**Avis  
sur l'autorisation d'Unité touristique nouvelle (UTN)  
- projet du Royal Aubrac  
à Saint-Chély-d'Aubrac (Aveyron)**

N°Saisine : 2023-012194

Avis émis le 2 novembre 2023

Figure 2: Synthèse des enjeux relatifs au milieu naturel (extrait du rapport)

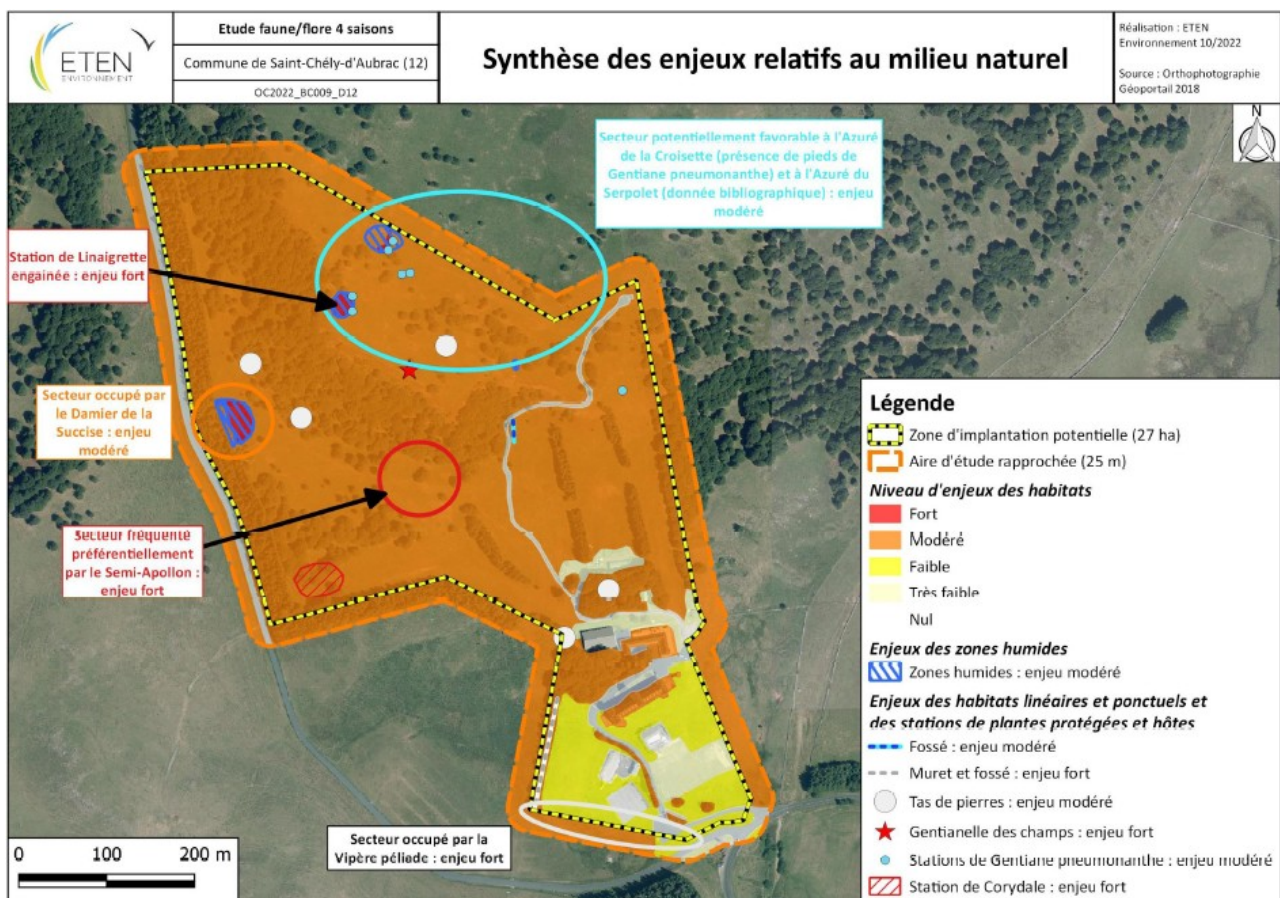
La MRAe considère que le mitage du secteur par le refuge et son parking, le restaurant d'altitude et les 21 écolodges vont fragmenter tant les habitats naturels que les habitats d'espèces<sup>5</sup> et que la fréquentation de ces bâtiments, des pistes d'accès et de l'éclairage associé provoquera un dérangement certain de la faune. Les impacts du projet sur la faune semblent donc sous-estimés et les mesures d'évitement et de réduction non satisfaisantes pour les limiter. La MRAe considère que la nécessité d'une dérogation à la stricte protection des espèces protégées devrait être étudiée<sup>6</sup> notamment pour les reptiles, les papillons et les chiroptères. Certaines de ces es-

**La MRAe recommande de reprendre la démarche d'évaluation environnementale afin de renforcer la séquence d'évitement des secteurs à enjeux naturalistes forts et modérés et de revoir le projet en conséquence. Les effets du mitage et la fréquentation induite du secteur nord nord-ouest du site par les bâtiments, les pistes et parkings doivent être mieux pris en compte dans la qualification des impacts.**
